OL.7226.2.1.2020.SD3

Dotyczy: pisma z dnia 26 lutego 2020 r. symbol: O.LU.I-1.4111.0091.0026.2018.asj Generalnej Dyrekcji Dróg Krajowych i Autostrad Oddział Lublin, w sprawie złożonych przez Urząd Miejski w Janowie Lubelskim uwag i wniosków do dokumentacji projektowej w stadium Studium Techniczno – Ekonomiczno - Środowiskowego z Elementami Koncepcji Programowej pn. „Korekta przebiegu drogi krajowej nr 74 przez m. Janów Lubelski” i uzgodnienia planowanej, wariantowej koncepcji sieci drogowej w zakresie gminnych dróg publicznych oraz wewnętrznych.

Załącznik graficzny nr 2

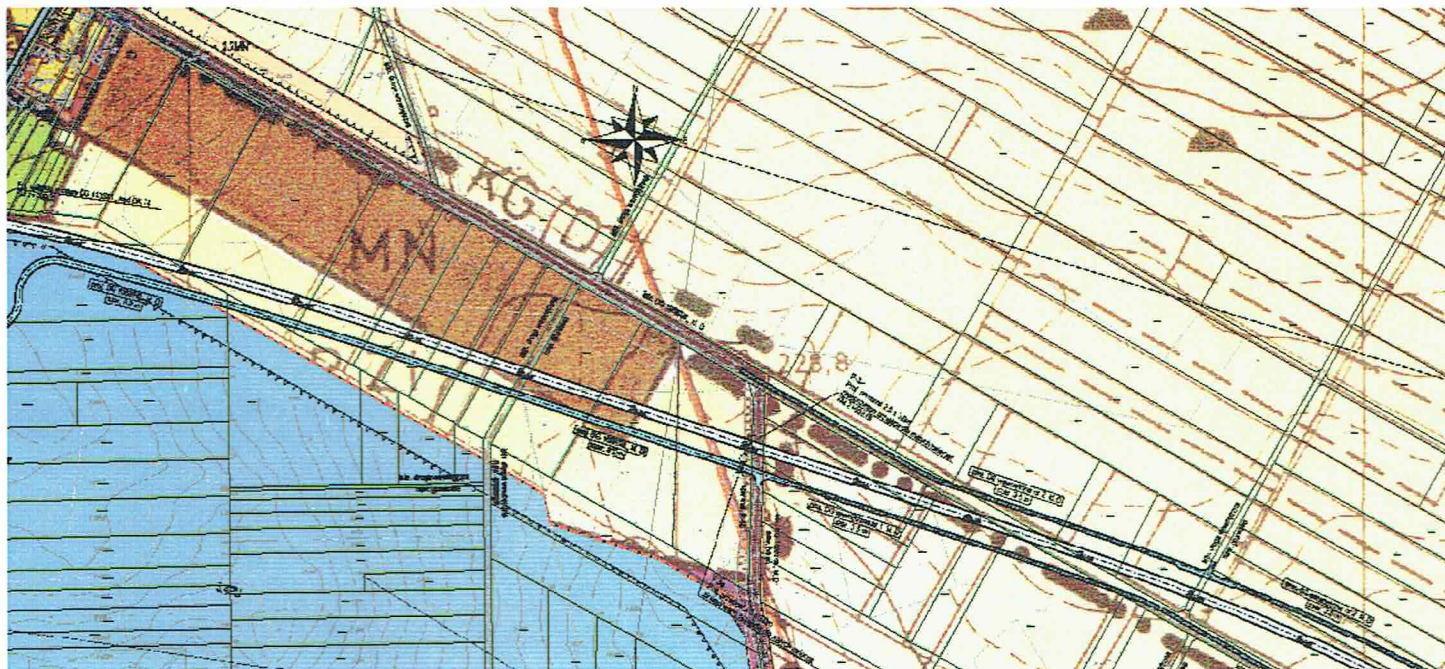
- 1.4.** Na odcinku proj. DK74 w km 2+150, 2+310, w m. Borownica droga przecina tereny zabudowy mieszkaniowej jednorodzinnej oznaczone na rysunku m.p.z.p. symbolem MN (załącznik nr 2) - prosimy o rozważenie możliwości przesunięcia DK74 od km 1+800 bardziej na południe poza tereny MN.

Załącznik graficzny nr 3

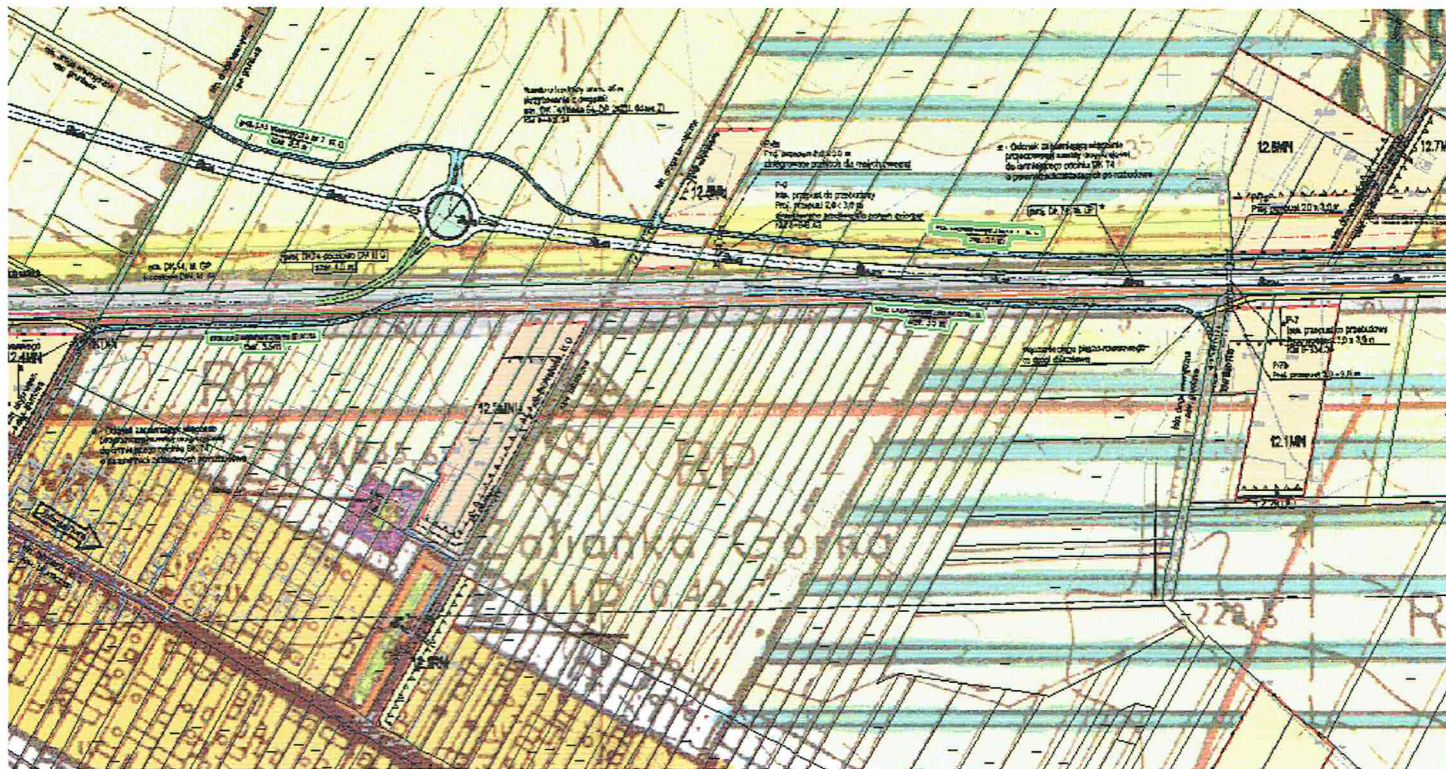
1.13. Wariant 1 rys. 5A – w Zofiance Górnej w celu zaktywizowania terenów przyległych do proj. Drogi DK74 oraz utrzymania wymaganych parametrów dróg dojazdowych do terenów zabudowy mieszkaniowej jednorodzinnej na których dopuszczono usługi oznaczonych na rysunku zmiany m.p.z.p. symbolami 12.5MN, 12.6MN, 12.7MN (zał. nr 3) i parametrów istniejącej drogi gminnej na działce nr 1-653, proj. jezdnię drogi nr 7 kl. D, jak również drogi nr 6 i 8, należy zaprojektować o szer. 6,00 m z nawierzchnią asfaltową. W celu polepszenia dostępności do odcinka drogi dojazdowej do ronda, prosimy o zaprojektowanie połączenia proj. drogi nr 6 kl.D z tym odcinkiem w okolicach ronda. Projektowana DK74 przecina drogę gminną stanowiącą działkę nr 1-633 w m. Biała Druga w związku z tym prosimy o zaprojektowanie placu do zawracania od strony południowej DK74.

Załącznik graficzny nr 4

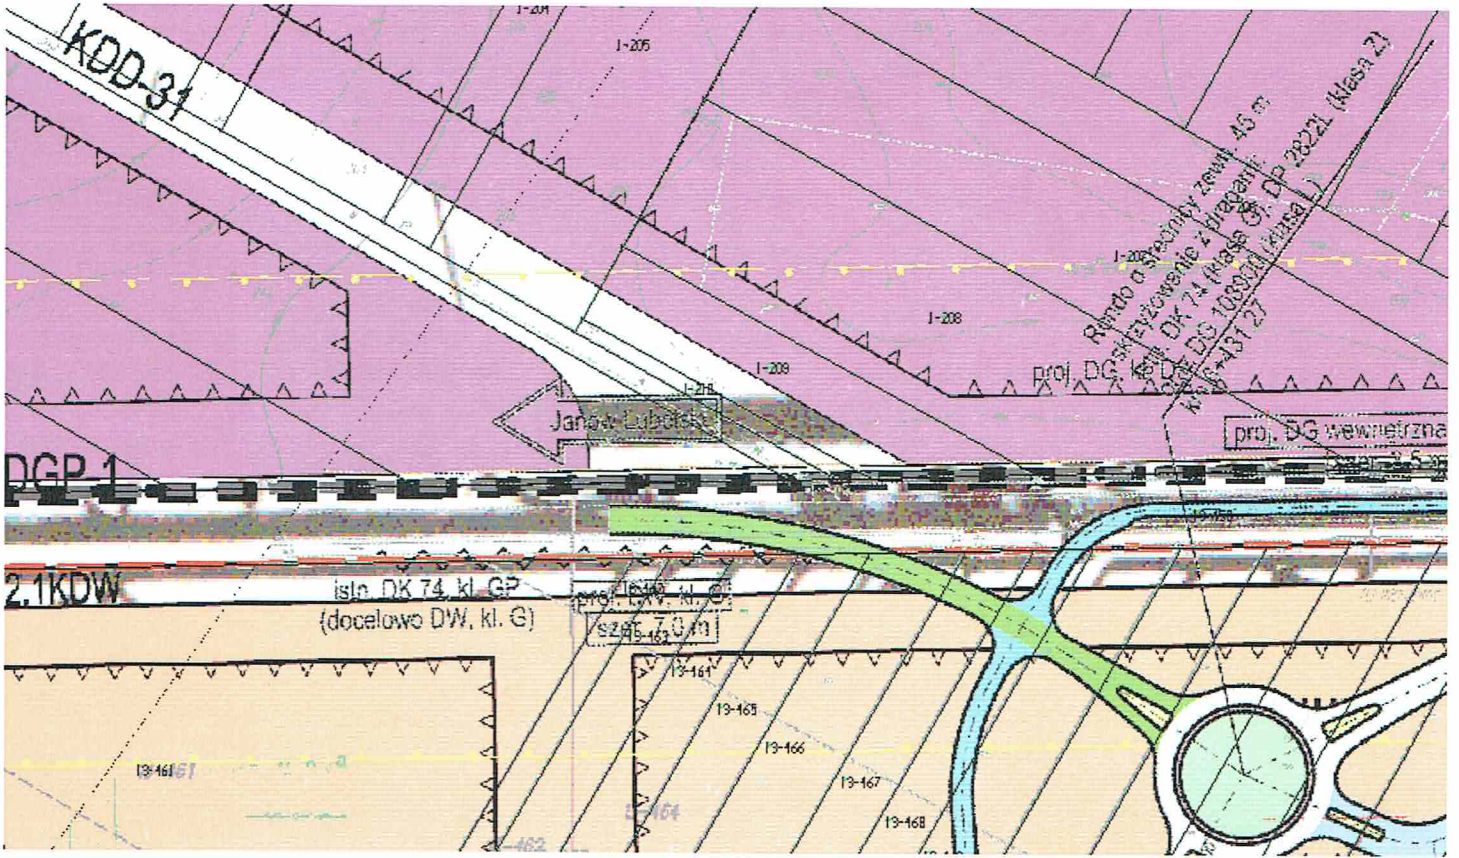
- 3.4. Zaprojektowanie dojazdu do drogi gminnej 1-263 oznaczonej na rysunku m.p.z.p symbolem KDD-31 i działki nr 1-209 od proj. DW. Kl. G szer 7,0m (zał nr 4).
- 3.5. Poszerzenie dróg serwisowych nr 4 i 5 do 6,00 m w celu zaktywizowania terenów przyległych do proj. Drogi DK74 oraz utrzymania wymaganych parametrów dróg dojazdowych do terenów zabudowy mieszkaniowej jednorodzinnej oraz terenów usługowych oznaczonych na rysunkach m.p.z.p. symbolami PU-2, PU-3, 12.1MNU, 12.5MN, 12.6MN, 12.7MN.
- 3.6. Z uwagi na to, że proj. droga DD4 kl.D będzie stanowić dojazd do istniejącej zabudowy zlokalizowanej przy ul. Brzozowej w Zofiance Górnej powinna mieć szerokość min 6,00 m.
- 3.7. Na innych drogach wąskich należy zaprojektować większą liczbę mijanek.
